*Ministero dell' Ambiente e della Sicurezza Energetica*

Commissione Tecnica PNRR-PNIEC

**Parere n. 110 del 22/12/2022**

<b>Progetto</b>	<p><b><i>Valutazione Impatto Ambientale</i></b></p> <p><b>Progetto di un impianto agrivoltaico, denominato</b></p> <p><b>Progetto di un nuovo impianto agrivoltaico connesso alla RTN della potenza di picco pari a 36,51718 MW in DC e potenza in immissione pari a 36,31264 MW in AC, da ubicare nel Comune di Spinazzola (BT) Loc. "Masseria D'Errico".</b></p> <p><b>ID_VIP: 7633</b></p>
<b>Proponente</b>	<p><b>Solar Energy Ventiquattro S.r.l.</b></p>

Figura 10 localizzazione degli interventi di mitigazione previsti lotto2

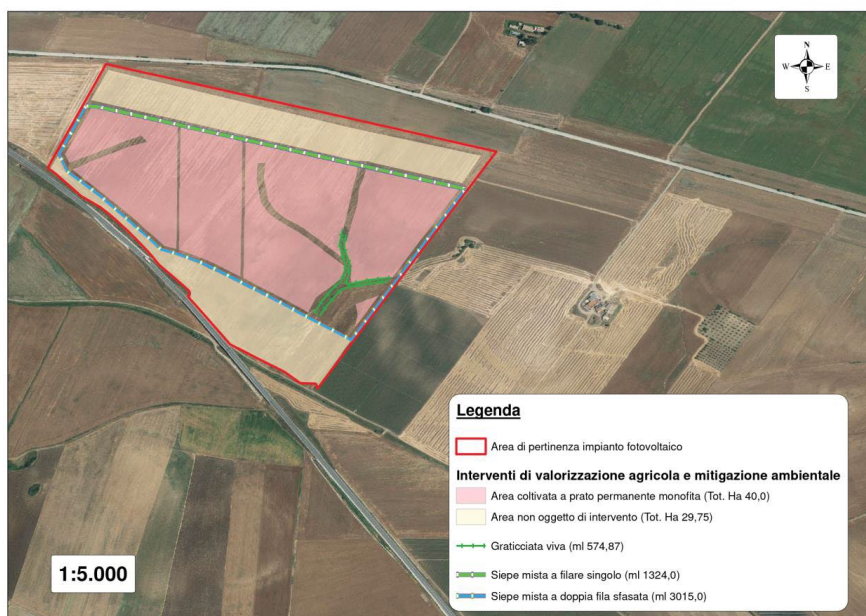
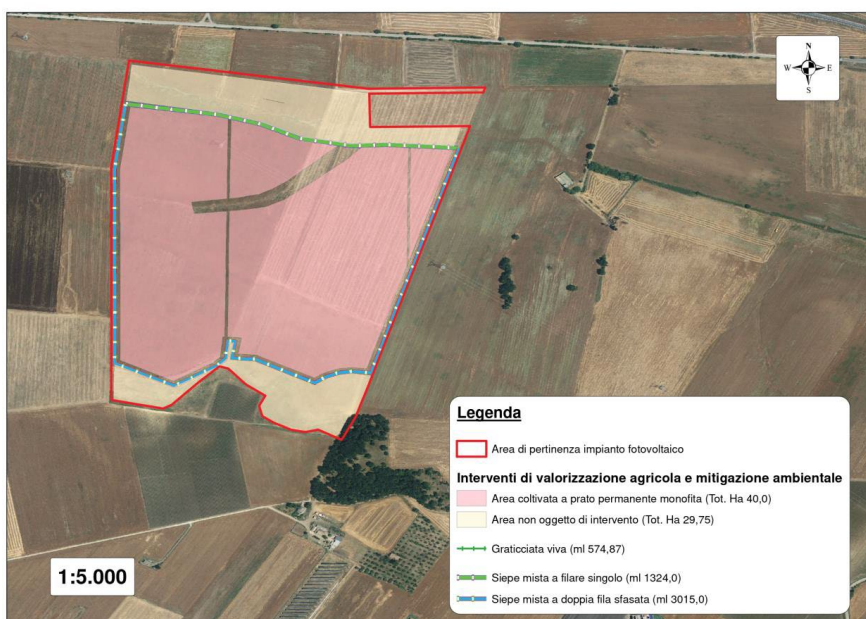
La Commissione ritiene quindi che sia necessario modificare il progetto della siepe perimetrale che deve avere dimensioni più estese, con ampiezza pari ad almeno 5 metri, da collocare all'esterno della
